Fwd: Filtros 05 BF

Em qua, 13 de fev de 2019 às 14:32, Leandro Souza Silva <lssouza@cpqd.com.br> escreveu: Sugestão de reestrutura do layout dos filtros.

Como exemplo é mostrado o Filtro 05 mas a mesma análise é válida para os outros filtros da placa banco de filtros.

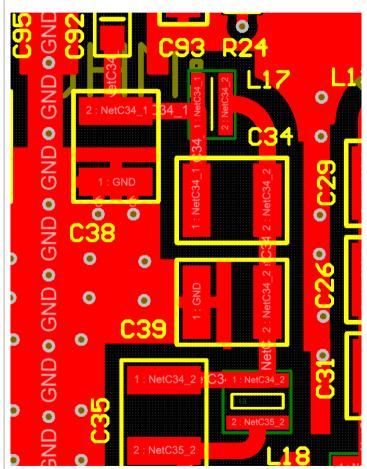
Lembrando que na aproximação dos elementos do filtro deve-se continuar a respeitar a ortogonalidade dos elementos indutivos, ou seja, os indutores devem ser montados perpendiculares uns aos outros. Como no exemplo abaixo:

Ou bem paralelos como a seguir:

Nunca obstruir o fluxo magnético colocando um indutor na frente do outro.

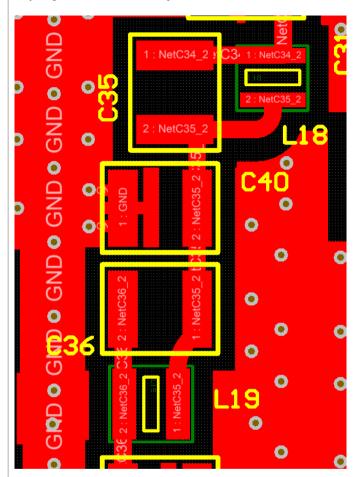
O projeto dos filtros não prevê trilhas no circuito. Como se todos os elementos (componentes) estivessem ligados uns aos outros sem trilhas.

Portanto qualquer coisa fora desta configuração irá comprometer a resposta dos filtros.

Note que os elementos L17, C34, C39, L18 e C35 estão ligados no mesmo ponto, porém este ponto foi transformado em vários trechos de linha:

Além disso deve-se evitar curvas como visto no terminal de L17. Elas incluem reatâncias desnecessárias no circuito.

Veja agora a mesma situação em L18, C40, C36 e L19 do mesmo filtro 05:

Quando na simulação estes trechos são diminuídos , na mesma proporção o filtro começa a tomar a sua forma original do projeto. Atenciosamente

A sugestão é eliminar estes trechos aproximando os componentes o mais que possível uns dos outros.
